CAAC
适 航 指 令

编号: CAD2004-MULT-38

一. 标题: 检查/更换热水壶

附图

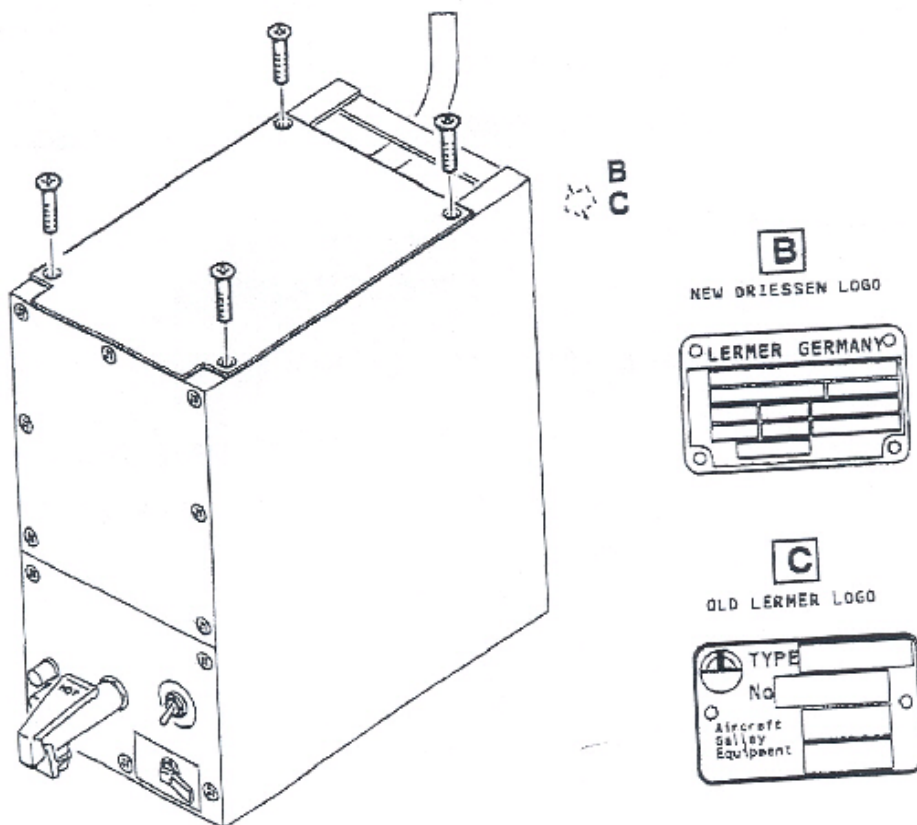
检查位于热水壶后端辨别牌上的标识。

1) 若新的DRIESSEN标识存在(见附图), 不需要进行其它工作, 直接进行步骤C。

2) 若旧的标识存在, 按如下检查热水壶的过热保护(参考LERMER GmbH公司CMM25-30-31第300页)。

--若有4个或更多的电接头连接, 在设备标签附近刻上“已完成ADF-2004-132”然后进行步骤C。

--若少于4个电接头连接, 报废热水壶并安装一个适航的热水壶。
